Geänderte Anflanschung des Turboladers am Abgaskrümmmer

Fahrzeughersteller: Peugeot, Citroen, FIAT

Fahrzeuge: Boxer 2.2 HDi 110, 130, 150, Jumper/Relay 2.2 HDi 110, 130, 150, Ducato 2.2 Duratorq

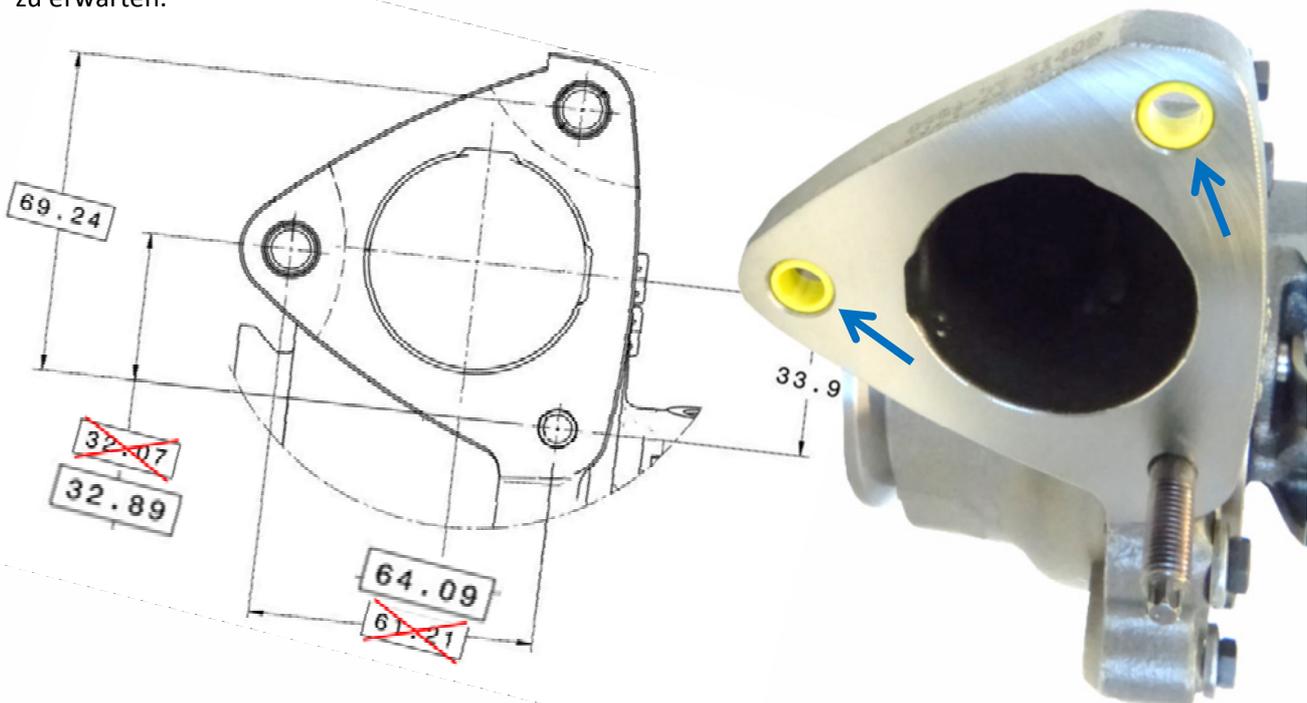
Die Fahrzeughersteller haben eine technische Änderung im Bereich der Anflanschung des Turboladers zum Abgaskrümmmer vorgenommen. (Siehe geänderte Lochabstände)

Wurde bisher ein Turbolader mit der Ausführungsnummer 798128-0001 oder 798128-0002 verbaut, respektive die OE-Nummer CU3Q6K682AB oder 9676934380, so muss bei Erneuerung des Turboladers auch der Abgaskrümmmer erneuert werden. (PSA-Nr. 98 024 513 80)
